拉合尔水与污水管理项目（LWWMP）

AIIB项目编号P000074合同编号0074-PAK-01

第一次标前会议纪要

**拉合尔污水与排水管理项目（LWDMP）——从LARECHS COLONY至
GULSHAN E RAVI的污水系统，拉合尔（采用非开挖技术）**

LW - TD - 141

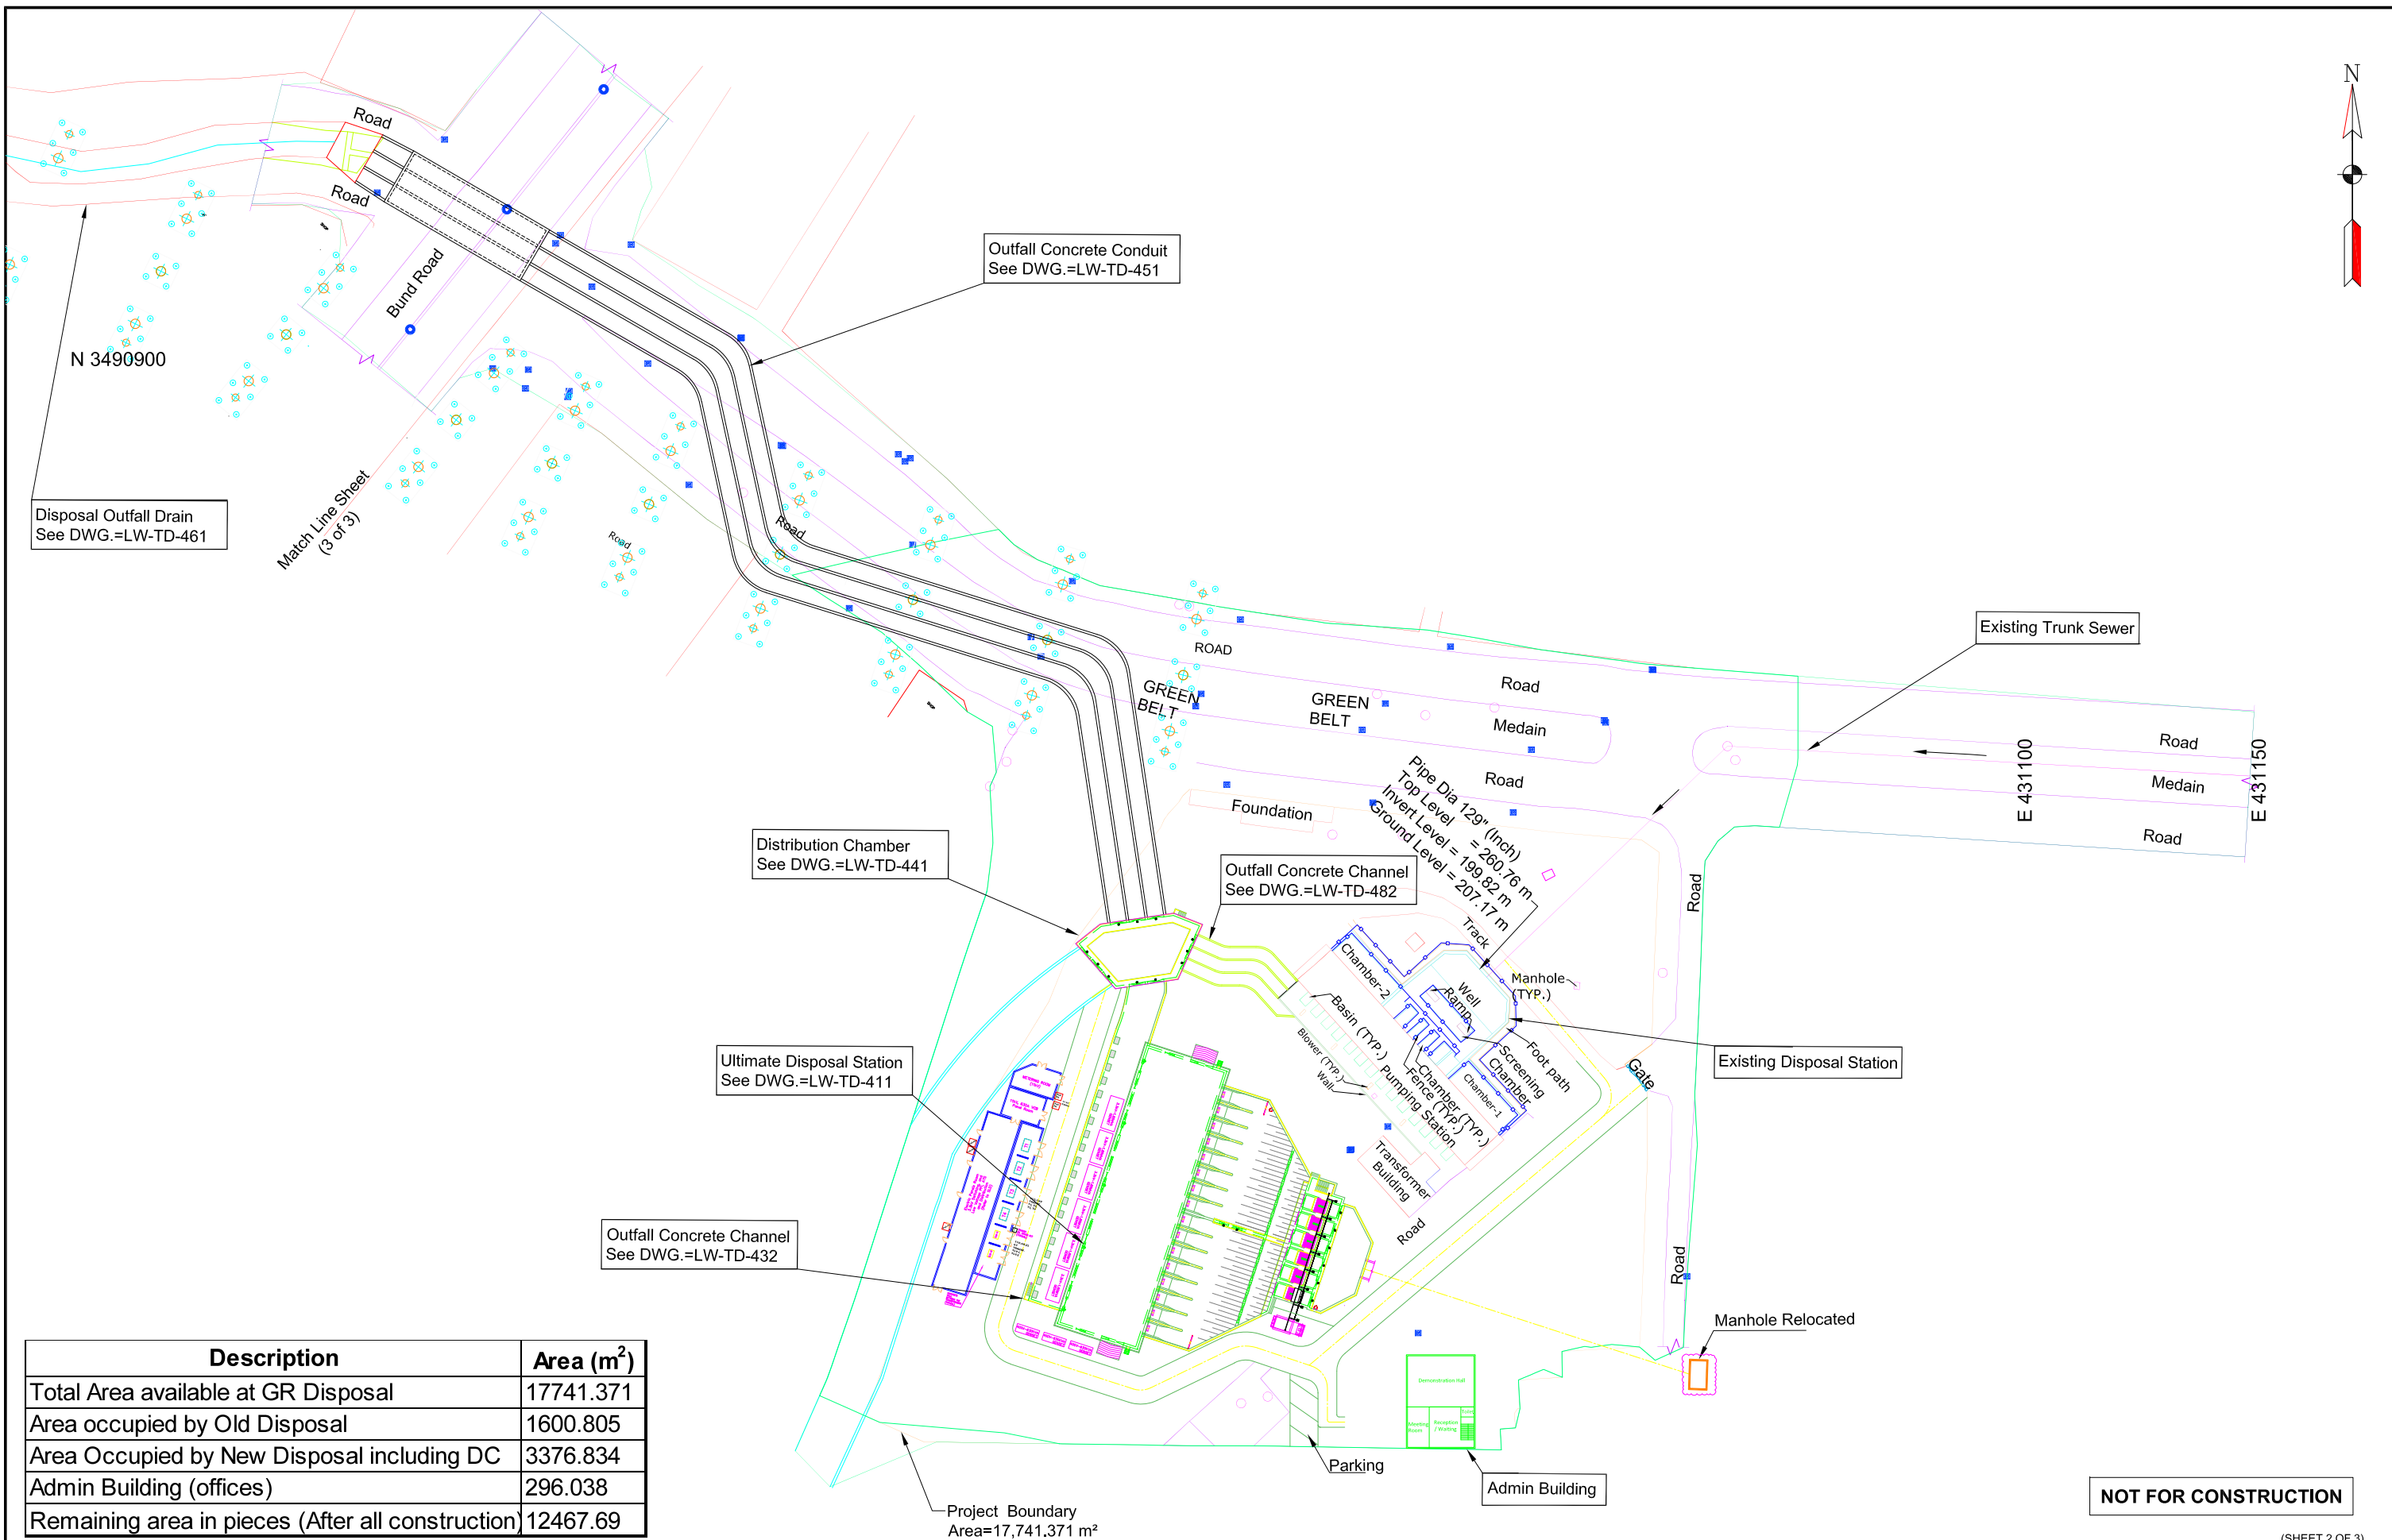
38.	第3卷，第二部分，第6节业主要求图号LW-TD-141至LW-TD-144，及图号LW-TD-149至LW-TD-152	为接收井提供推力座和圆形竖井壁。推力座也在尺寸表中为接收井给出，但未在剖面详图中给出。根据我们的运营理解，推力座不应是接收井的一部分。请确认。	兹澄清，推力座不应是接收井的一部分。与所引用图纸相关的更新图纸（LW-TD-141至LW-TD-143）作为附件E附上，供投标人考虑。将发布反映上述内容的补遗。

LW - TD - 177

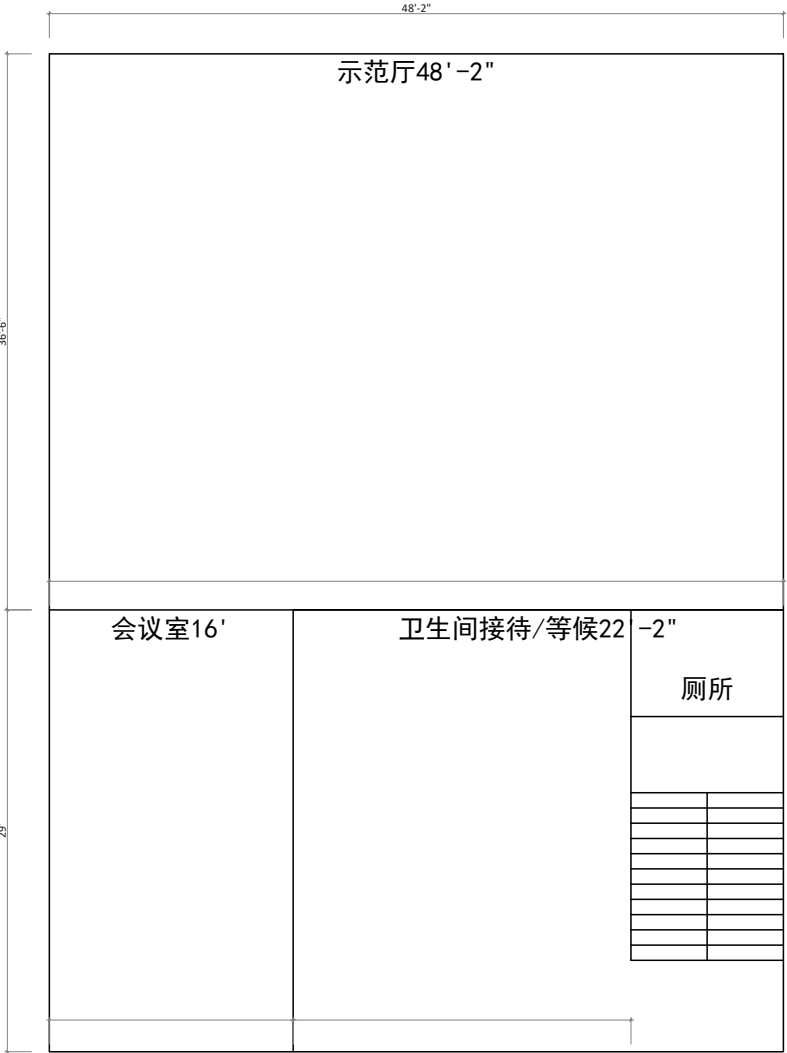
42.	第3卷，第二部分，第6节业主要求（表4.10第6-55页，及表4.11第6-57页）；图号LW-TD-177	除臭控制和通风系统数量存在冲突。如参考章节所述，在招标文件的不同位置观察到除臭控制系统数量不一致。请确认确切的数量/数目。	这是为了澄清 除臭和通风系统的总数为29 。招标文件中任何位置的除臭和通风系统数量应读作29，如第6节业主要求表4.11（第6-57页）所述。更新后的图纸（LW-TD-177）作为附件-G附上。将发布反映上述内容的补遗。

附件-H

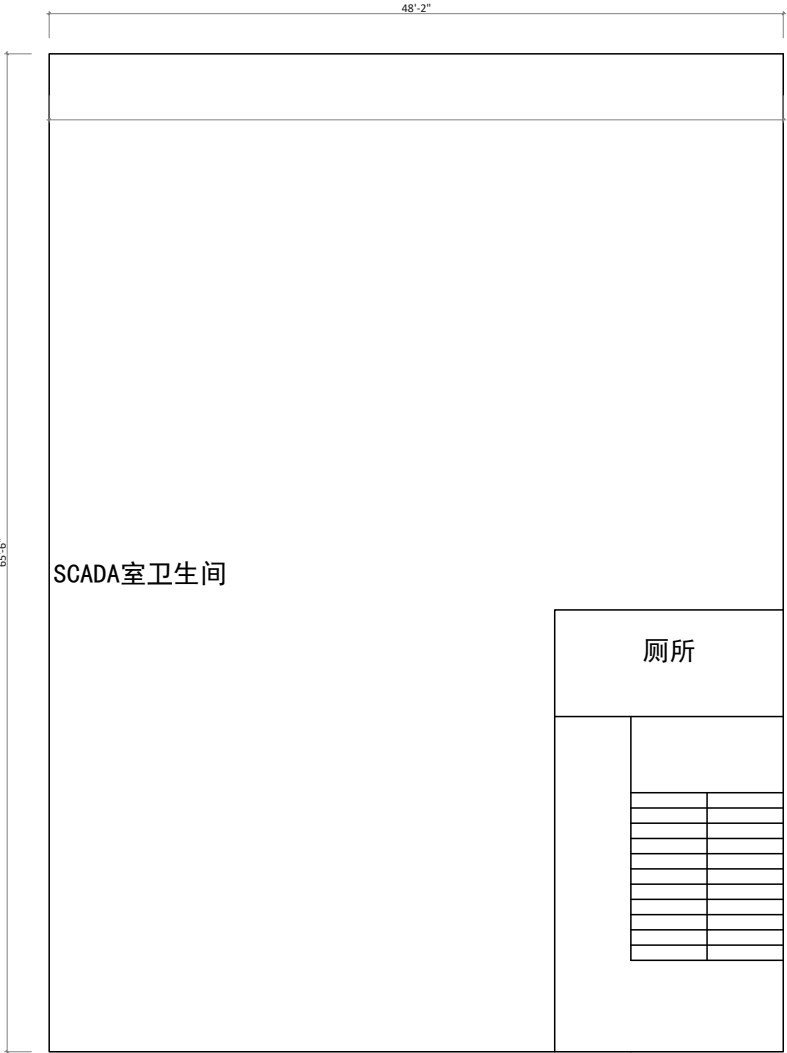
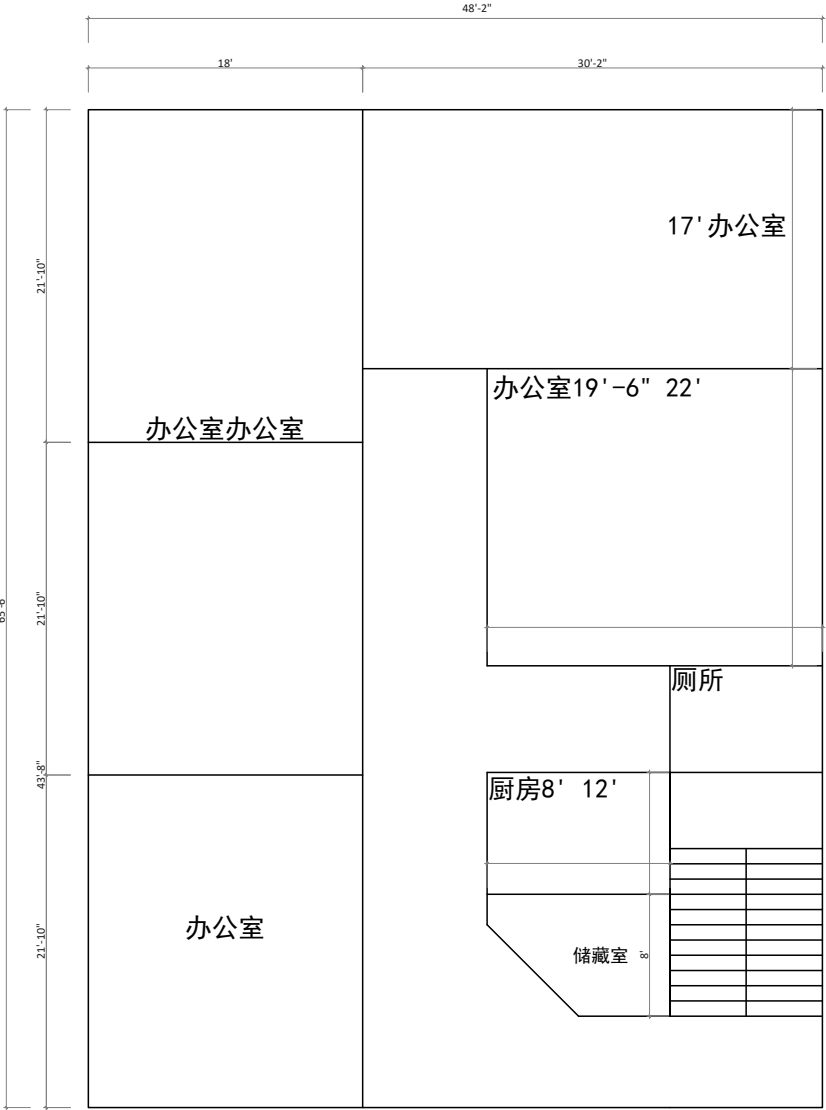
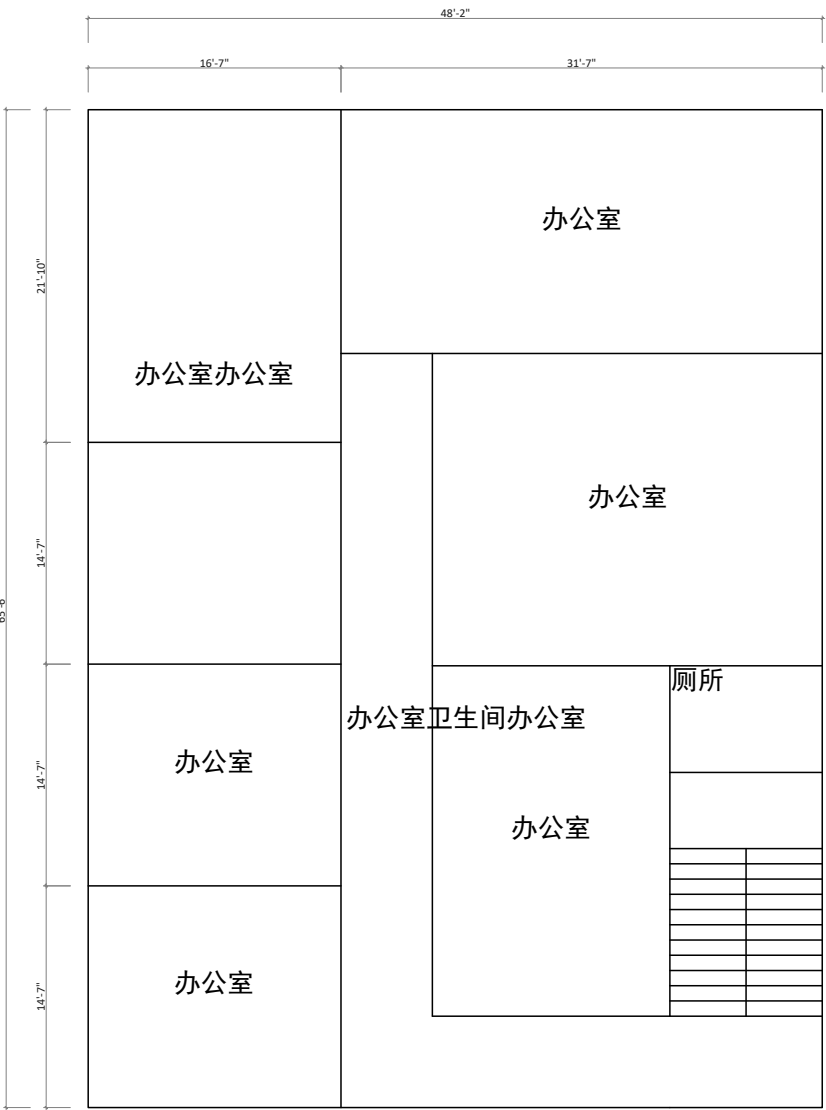
44.	第2卷，第二部分，第6节业主要求第4.1.11条，xx款（第6-67页）	办公楼建设文中提到承包商必须建造一栋除底层外的全功能三层建筑（每层500平方米）。然而，在价格表中（项目编号3.27），仅提及为三层办公楼。请澄清，是地面加三层建筑，还是仅3层，每层500平方米面积？	这是为了澄清承包商应建造一栋设施齐全的地面以上三层办公楼（共四层），每层建筑面积为296平方米，并配备电梯。该建筑的布局见作为 附件-H所附的图纸 。将发布反映上述内容的补遗。
